柏崎刈羽原子力発電所6号及び7号炉 の特重施設に関する審査概要（公開用）

令和4年7月6日
原子力規制庁

柏崎刈羽6号炉及び7号炉の原子炉格納容器の過圧破損防止機能

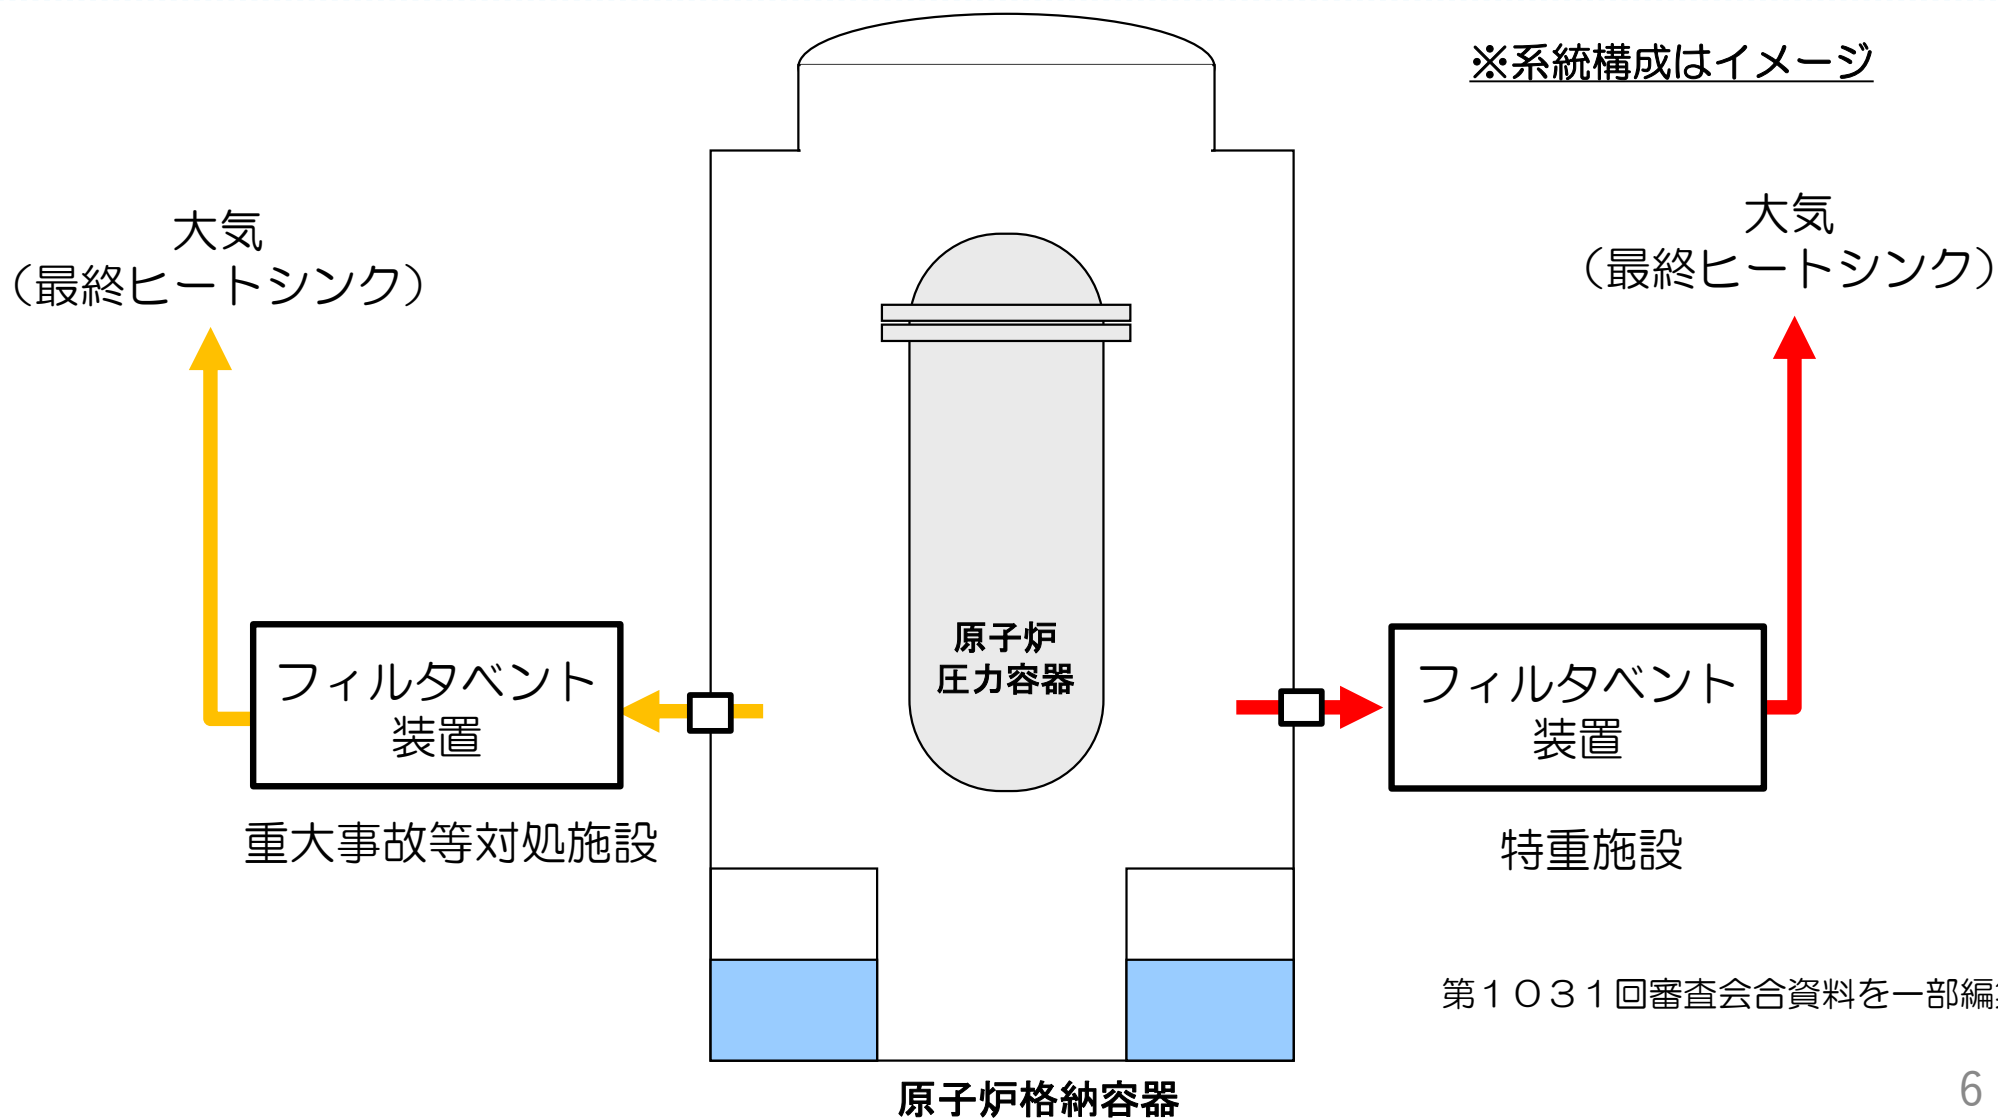
原子炉格納容器の過圧破損防止機能については、重大事故等対処施設のフィルタベント装置に加えて、新たに、特重施設としてのフィルタベント装置を設置する。

【評価対象断層＜大湊側地質水平断面図（標高-13m）＞】

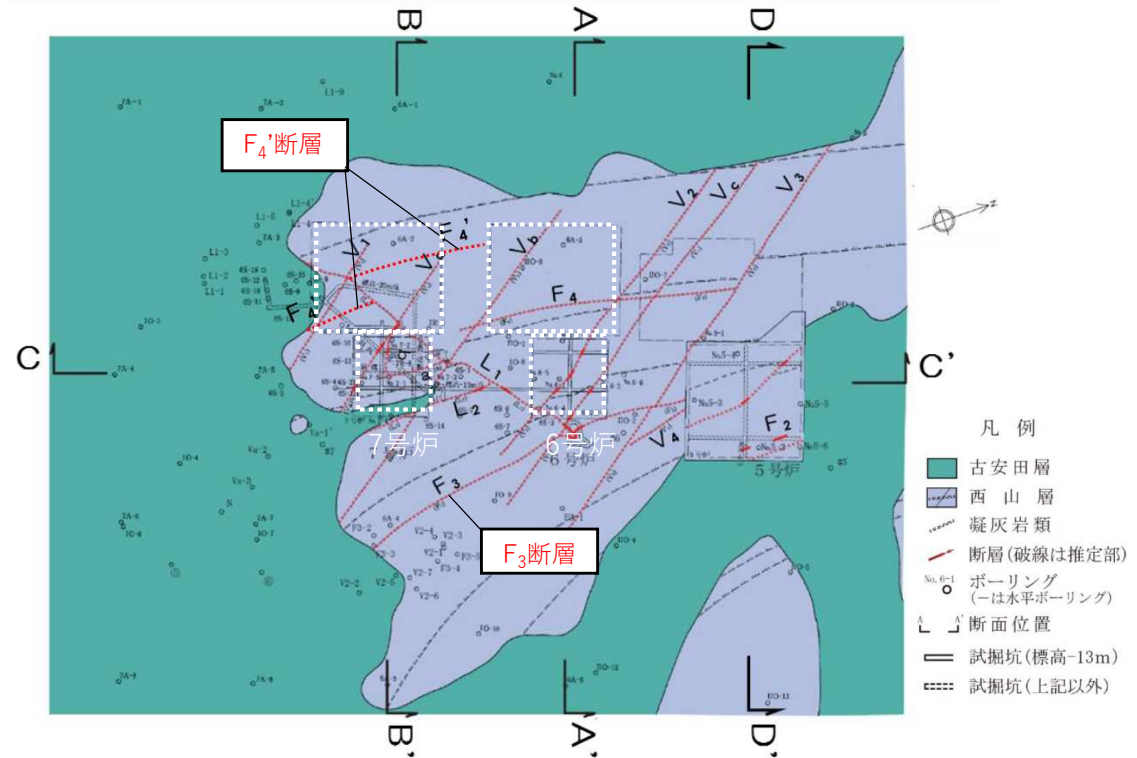
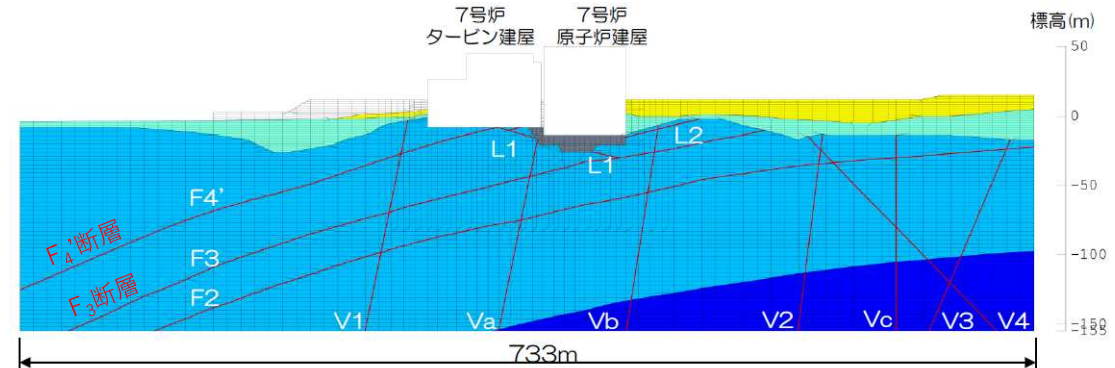
7号炉原子炉建屋等を設置する地盤については、新たにF4'断層が認められたが、以下のとおり、既許可申請で行った設計基準対象施設の地盤の評価結果に変更が無く、基準に適合していることを確認した。

- F4'断層は、層理面に平行な低角系断層であることから、既許可申請で適用した断層分類のうちF系断層に分類される。
- F系断層については、既許可申請において、最も連続性が良く代表性を有する断層としてF3断層を選定した上で、F3断層が中期更新世の古安田層（※¹）に変位・変形を与えていないことから、「将来活動する可能性のある断層等」ではないと評価している。
- F系断層の活動性評価結果については、F系断層にF4'断層を加えても、F3断層が代表性を有する断層であることに変更はないため、既許可申請からの変更はない。

- F4'断層が分布する7号炉原子炉建屋の汀線直交断面において、F4'断層を加えて既許可申請と同様の評価手法・条件で評価した結果、既許可申請で行った評価の結果に変更はない。

【解放基盤表面における応答スペクトル（大湊側）】

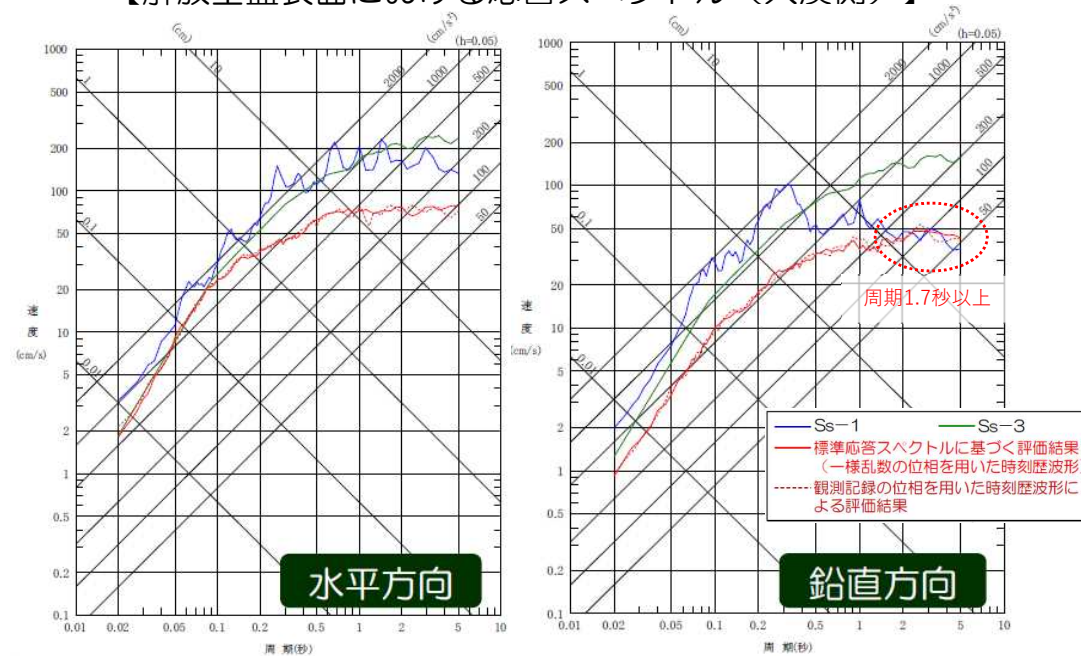
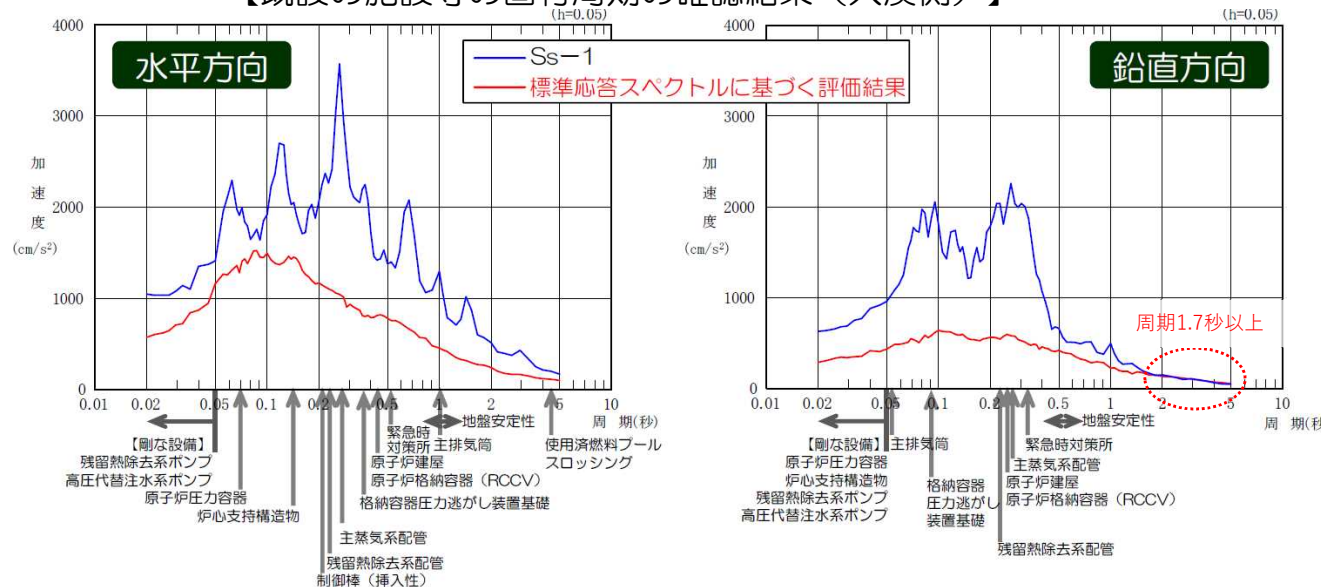
標準応答スペクトルに基づく地震動は、既許可申請の基準地震動と比較した結果、大湊側において、水平方向では全周期帯において基準地震動Ss-1に包絡されるが、鉛直方向では周期1.7秒以上の周期帯でSs-1にわずかに包絡されていない。（右上図参照）

- 既設の施設等は、鉛直方向に周期1.7秒以上の固有周期を有していない。（右下図参照）
- 標準応答スペクトルに基づく地震動評価結果は、既設の施設等が固有周期を有する周期帯（水平：周期約5秒以下、鉛直：周期約0.7秒以下）において、既許可申請の基準地震動の応答スペクトルを下回ることから、既許可申請の基準地震動を変更する必要はないと判断した。
- 特重施設についても、申請者は、耐震設計等に基準地震動を用いる施設等は、鉛直方向に周期1.7秒以上の固有周期を有しない設計を行う方針としていることから、既許可申請の基準地震動を変更する必要はないと判断した。
